Freigabe (Serien- / Anwenderfreigabe) - Als Handlungsanweisung gemäß Rahmenrichtlinie 138.0202 - TM: 4-2019-10595 I.NPF 2	
Sachlich zugehörige Ril:	836

**4-2019-10595 I.NPF 2 zu Ril 836: 4602-3-(3) Beengte Verhältnisse
Drän-Versickerungssystem der Porosit GmbH, 34587 Felsberg
mit reduzierten Mindestabmessungen, gültig bis zum 30.11.2024**

TM: 4-2020-10032 I.NPF 2

4-2020-10032 I.NPF 2 zu Ril 836: Drän-Versickerungssystem mit Kabelkanal aus Beton der Fa. Porosit Betonwerke GmbH, gültig bis zum 31.01.2025

A.1 Regelquerschnitt

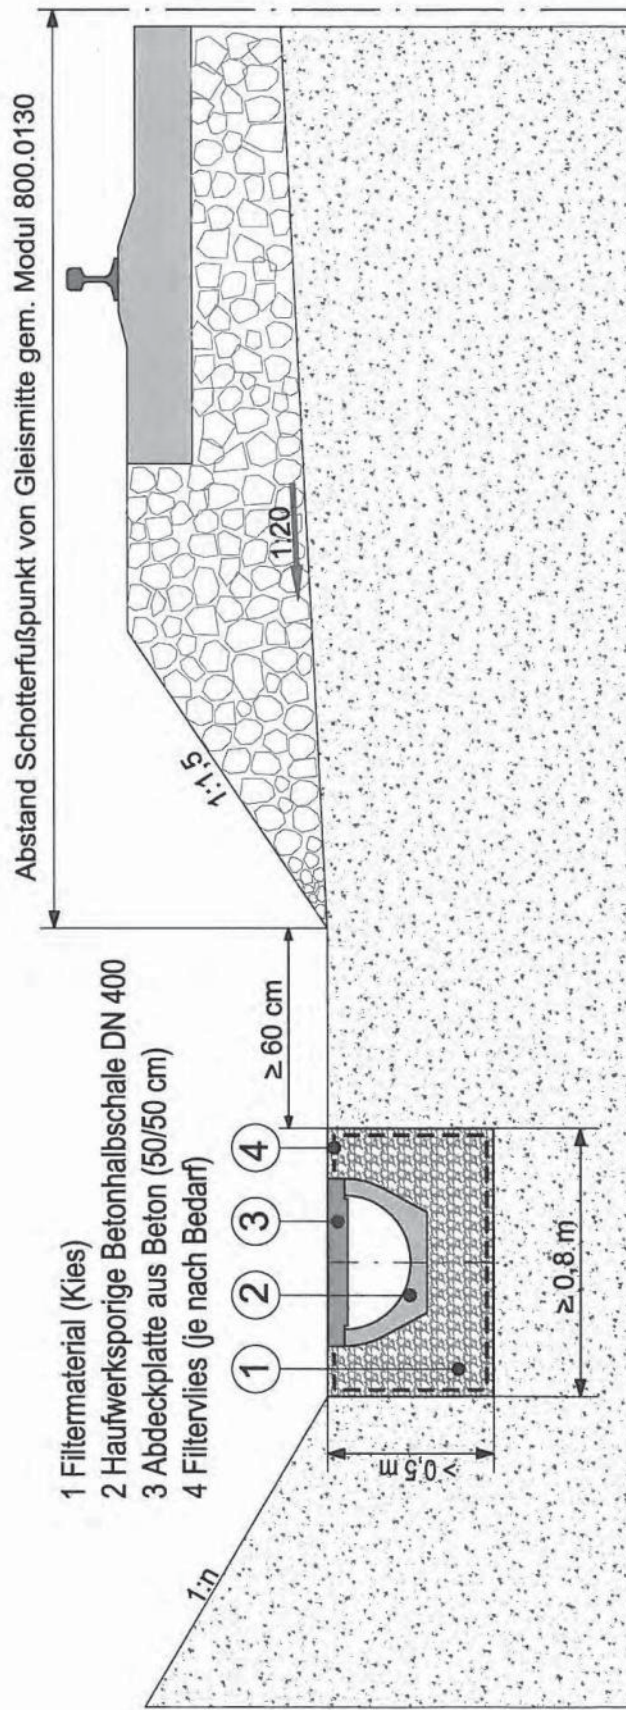
- 3.3 Es ist stets ein Bahngraben in Anlehnung an Ril 836.4602-2-(5), Bild 3 auszubilden. Die Oberkante der Halbschale muss unterhalb des Schotterfußes liegen. Der Mindestabstand der gleisseitigen Sickergrabenkante beträgt hierbei 60 cm, vgl. Prinzipskizze (Anlage A1) und Kopie der EBA-Stellungnahme (Anlage D1).

Abb. 1: Rohrlose Entwässerungsgraben gem. Ril 836 (Bild 10)

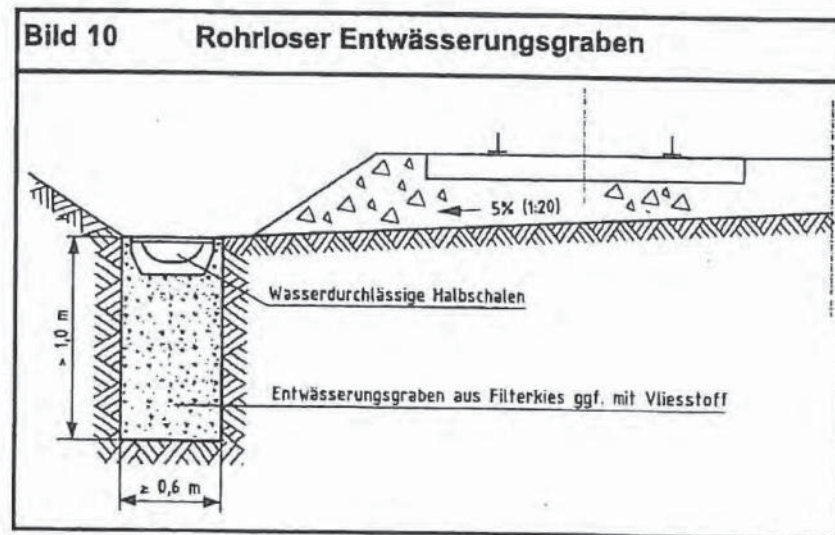
Gemäß Ril 836.4602-3-(3) Bild 10 [U1] betragen die konstruktiven Mindestabmessungen eines Entwässerungsgrabens aus Filterkies (ggf. mit Vliesstoff) $b/h = 60 \text{ cm}/100 \text{ cm}$. Mit E-Mail [U3] vom 14.02.2009 beantragten die Porosit-Betonwerke GmbH, 34587 Felsberg, die oben genannten Mindestabmessungen auf $b/h = 80 \text{ cm}/50 \text{ cm}$ zu verringern. Dies wird mit über 50 erfolgreich durchgeführten Baumaßnahmen, bei denen sich eine Grabentiefe von 50 cm als ausreichend erwiesen hat, begründet.

- 3.6 Die Filterdicke beträgt mindestens 15 cm. Hieraus ergeben sich für den Entwässerungsgraben aus Filterkies (ggf. mit Vliesstoff) folgende Mindestabmessungen gem. Ril 836.4602-3-(3), Bild 10: $b/h = 80 \text{ cm}/50 \text{ cm}$.

Abb. 5: Darstellung der Stromlinien des Drän-Versickerungssystems der Fa. Porosit mit reduzierten Mindestabmessungen

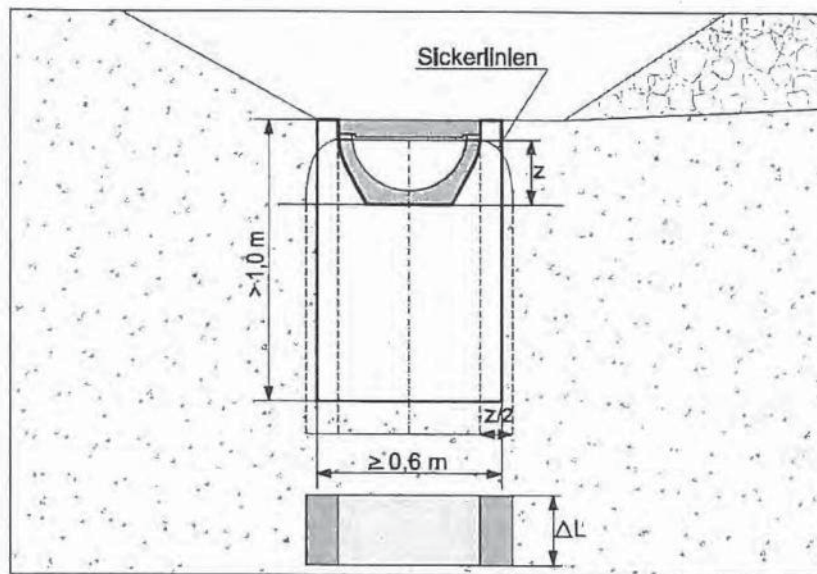
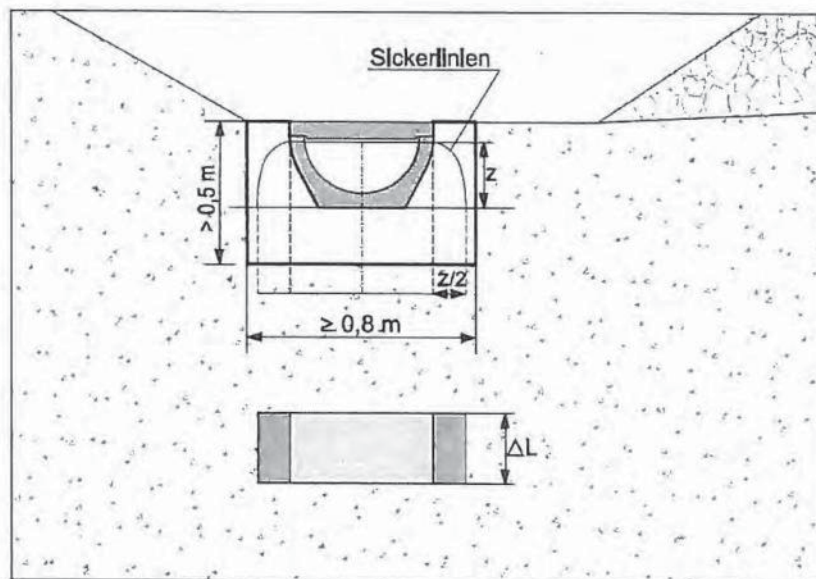
Wie in den Abbildungen 4 und 5 dargestellt, ist der Abstand der Sickerlinien zum Schotterfuß entsprechend der Prinzipdarstellung der Schachtversickerung unabhängig von der Tiefe des Entwässerungsgrabens. Danach ist die gleiche Sicherheit des Drän-Versickerungssystems der Fa. Porosit mit reduzierten Mindestabmessungen im Vergleich zur kombinierten Entwässerung aus Grabenversickerung und Halbschale gemäß Ril 836.4602-3-(3) (Bild 10) gegeben.

Abb. 7: Darstellung der Stromlinien des Drän-Versickerungssystems der Fa. Porosit mit reduzierten Mindestabmessungen

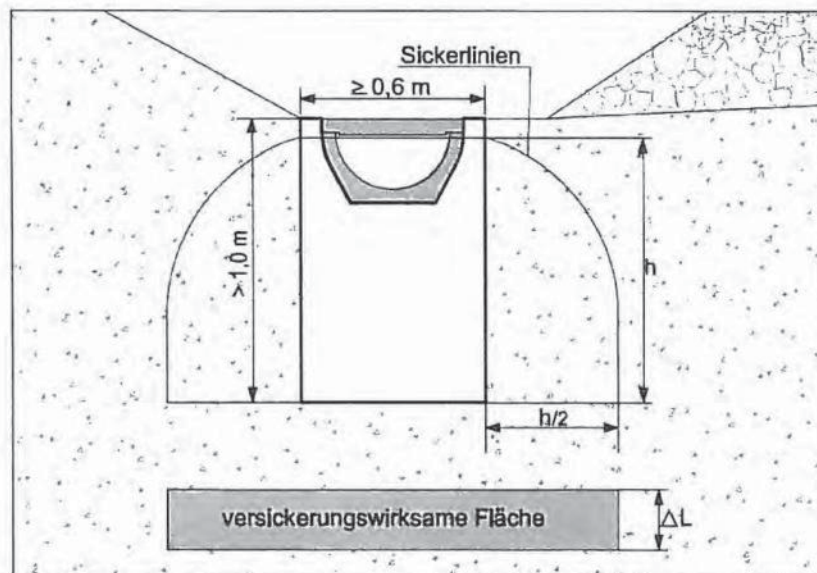
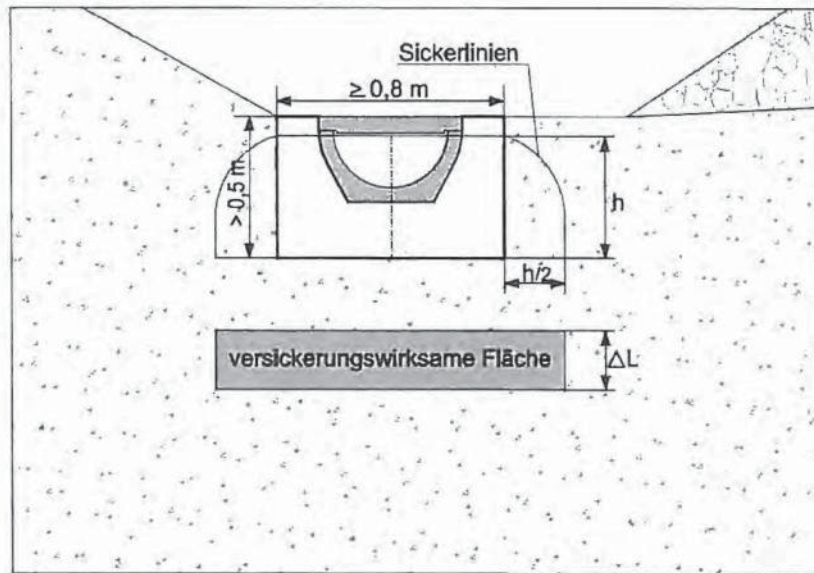
Wie in den Abbildungen 6 und 7 dargestellt, ist der Abstand der Sickerlinien zum Schotterfuß entsprechend der Prinzipdarstellung der Rigolenversickerung abhängig von der Tiefe des Entwässerungsgrabens. Je tiefer der Entwässerungsgraben ist, desto kleiner ist der Abstand der Sickerlinien zum Schotterfuß. Danach bietet das Drän-Versickerungssystem der Fa. Porosit mit reduzierten Mindestabmessungen mehr Sicherheit im Vergleich zur kombinierten Entwässerung aus Grabenversickerung und Halbschale gemäß Ril 836.4602-3-(3) (Bild 10). Je tiefer der Entwässerungsgraben ist, desto leistungsfähiger ist das Entwässerungssystem. Die Leistungsfähigkeit des Drän-Versickerungssystems der Fa. Porosit mit reduzierten Mindestabmessungen ist bei jedem Einsatz nachzuweisen.

**Anlage 3: Verbreiterung des Drain-Kabelkanal-Systems mit Revisionsöffnung
(Variante seitliche und mittige Revisionsöffnung)**

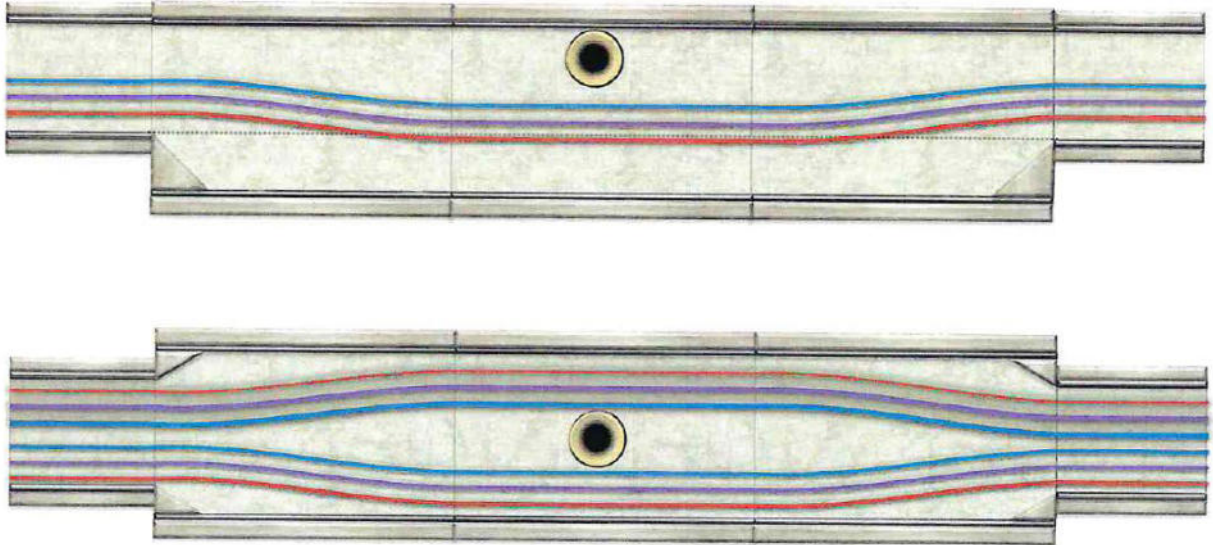
9. Die Anordnung der Revisionsöffnung mit einem Aufsatzrohr kann seitlich oder mittig erfolgen (Anlage 3). Das Aufsatzrohr (Stahl, Wanddicke mind. 5 mm) der Revisionsöffnung ist in seiner Länge so zu gestalten, dass es bei geschlossenem Deckel bis ca. 5 mm an den Deckelboden reicht und nicht in den Halbschalenquerschnitt hineinreicht. Das Aufsatzrohr ist konstruktiv zu fixieren (siehe Anlage 5).
